**Avis délibéré de la mission régionale d'autorité environnementale
sur le parc photovoltaïque au sol par Deneuille PV (TSE) sur la
commune de Deneuille-lès-Chantelle (03)**

Avis n° 2023-ARA-AP-1487

Avis délibéré le 28 mars 2023

Figure 2: Autres aménagements nécessaires au projet développés dans l'étude d'impact (source : résumé non-technique de l'étude d'impact).

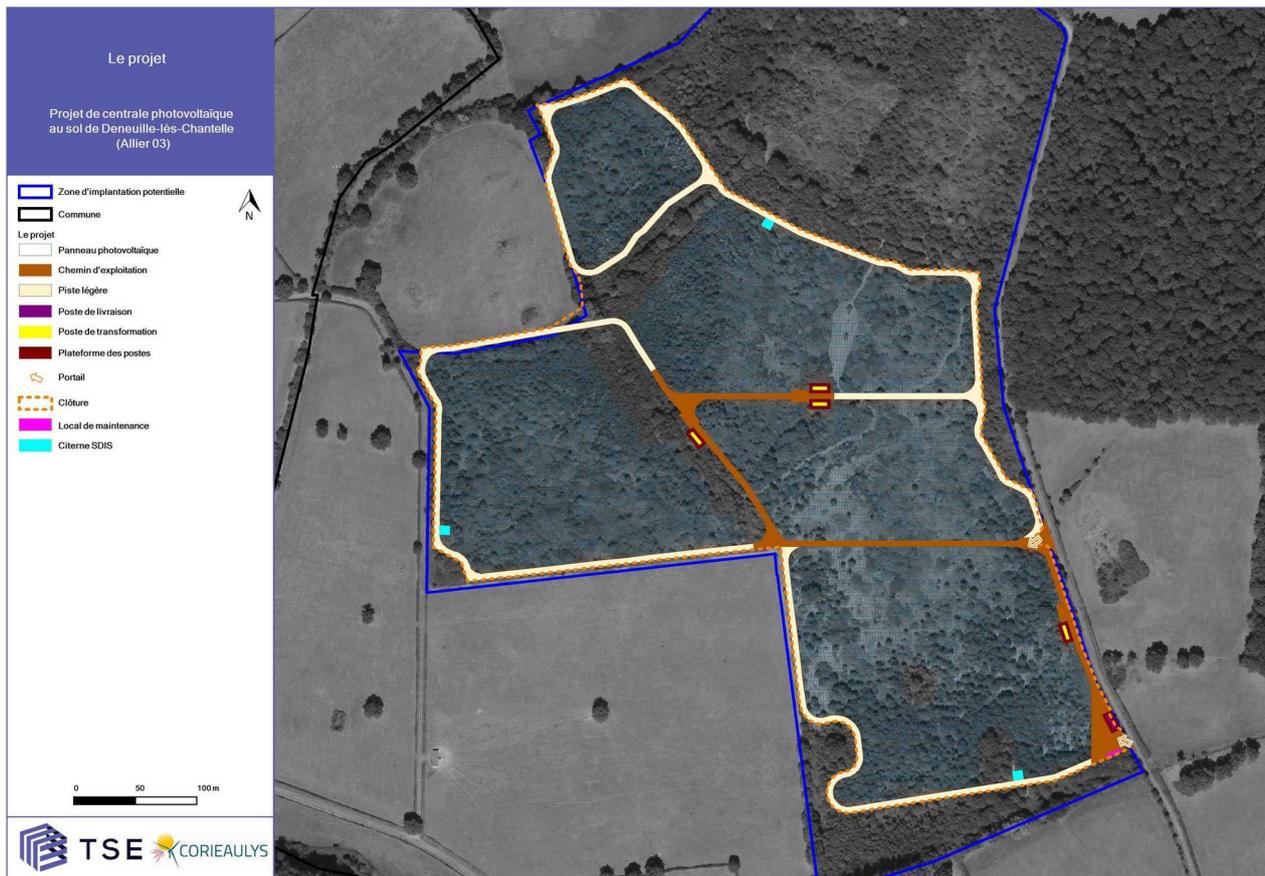
Le raccordement est envisagé au poste source de Bellenaves (10 km) ou au poste source de Bayet (17 km)¹. Les tracés correspondants sont cartographiés approximativement et le possible renforcement de ces postes est étudié² en listant dans un tableau les investissements à réaliser en référence aux termes du S3REnR. Cependant, les travaux nécessaires au raccordement avec le réseau électrique (ligne et poste) ne sont pas décrits précisément, la demande de raccordement étant déposée auprès d'Enedis. Ceci doit être corrigé dès ce stade.

L'Autorité environnementale recommande d'inclure dans le périmètre du projet le raccordement au réseau électrique public, fonctionnellement lié au parc photovoltaïque, et les travaux associés (ligne et poste) et de le décrire précisément.

Figure 4: Contexte hydrographique et eaux souterraines du projet (source : étude d'impact)

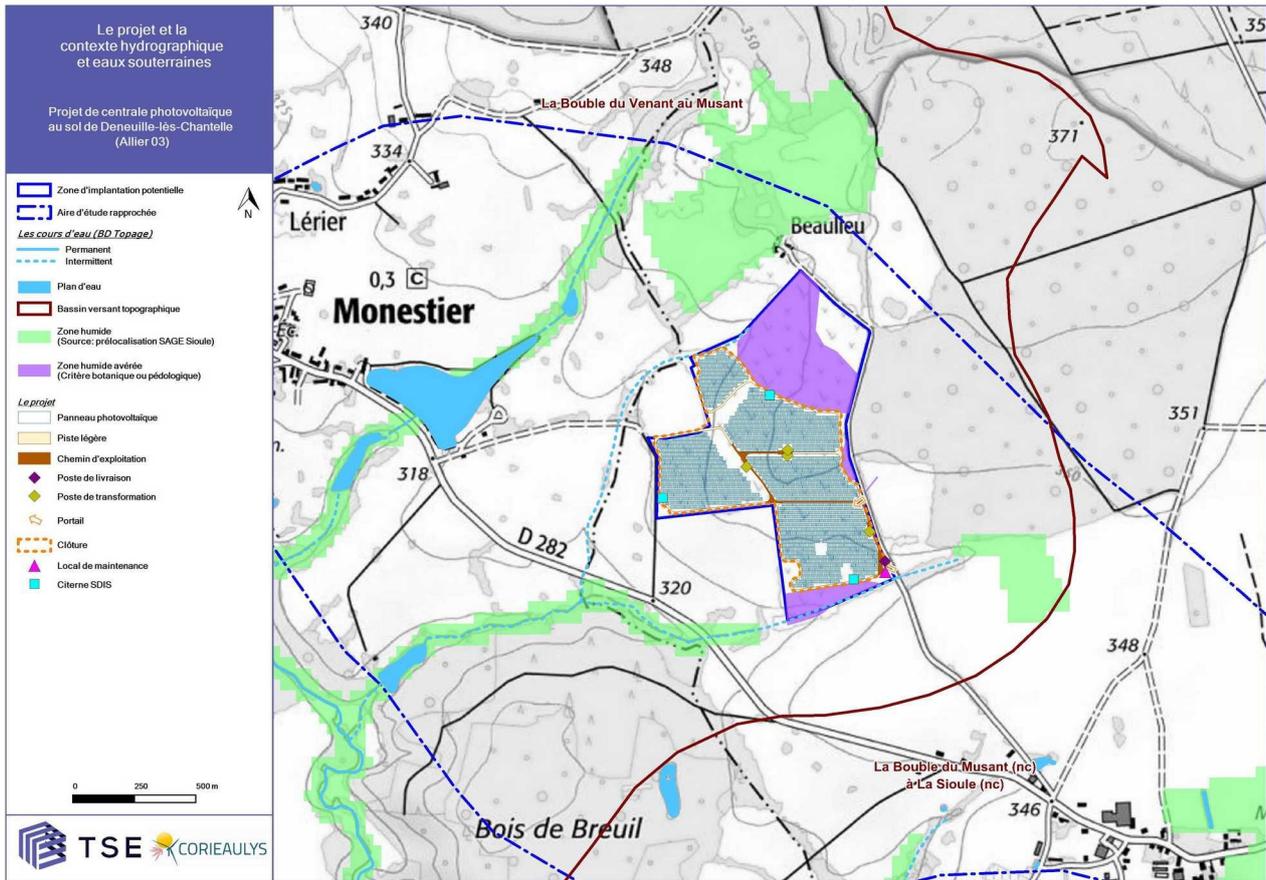
Les zones humides identifiées sur la ZIP (enjeu majeur) ont été évitées dans le choix d'implantation des tables photovoltaïques. Le choix d'ancrage choisi (pieux battus ou vis) doit permettre en effet de limiter à un minimum l'imperméabilisation. Toutefois, le choix de cette technique justifie selon le dossier la réalisation d'une étude géotechnique préalable pour préciser les secteurs où la mise en place de longrines bétons pourrait s'avérer nécessaire.

Par ailleurs, des noues seront réalisées pour gérer le ruissellement des eaux superficielles suite aux aménagements créés. Le dossier n'étudie pas les incidences possibles de ces aménagements sur l'alimentation et la fonctionnalité des zones humides à proximité.

- de s'assurer dès à présent de la faisabilité technique des modalités d'ancrage et des tranchées en réalisant les études géotechniques annoncées et de revoir, si besoin les mesures prises pour éviter, réduire ou compenser les incidences de la méthode qui sera retenue ;
- d'étudier les incidences sur les zones humides limitrophes du projet des aménagements prévus et de proposer le cas échéant des mesures ERC en cohérence avec le SAGE Sioule.
